**Boletim Nº 20**  
**Data: 05/07/2024**

### **MODIFICAÇÃO DAS CUBAS DO COZEDOR DE MASSA LINHA AMÉRICA**

67351/007	Cozedor de massas linha América módulo 400 x 700 mm
--	-----------	---

*Figura 2 – Tampo atualizado para dreno de  $\frac{3}{4}$ " (Cod.: 67351/912)*

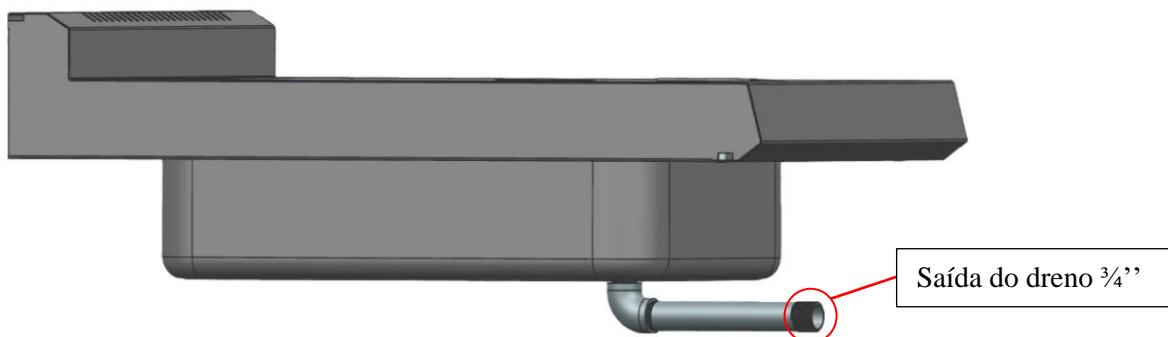
Era utilizado a cuba em aço inox 304, com o dreno da cuba  $\frac{1}{2}$ ", conforme figura 1:

*Buscando otimizar o tempo de drenagem do equipamento, desenvolvemos um novo tampo com a drenagem mais rápida.*

### **3. Mudanças aplicadas:**

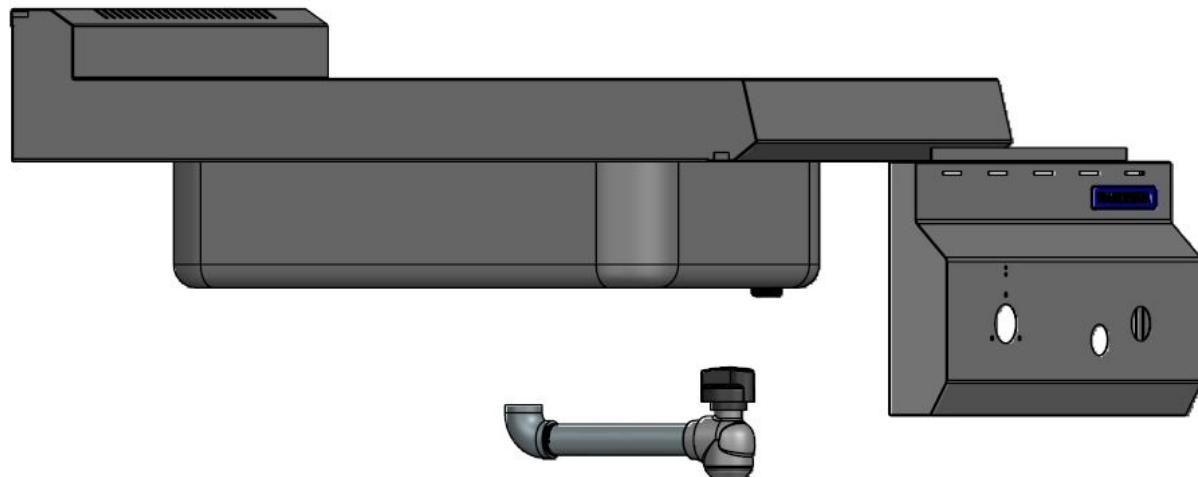
Com alteração do diâmetro do dreno da cuba, alguns componentes do equipamento tiveram de ser substituídos. É necessária atualização da curva de 1/2" do dreno para de rosca 3/4", esta mudança também é necessária no tubo de inox, que atualmente é 3/4".

Com estas alterações, não é mais necessária a utilização do niple de redução no registro.

Todas as peças necessárias para esta substituição e instalação das novas cubas estão disponíveis através do código:

➤ **67351/914 – COMPONENTES PARA ATUALIZACAO DA CUBA COZEDOR DE MASSA**
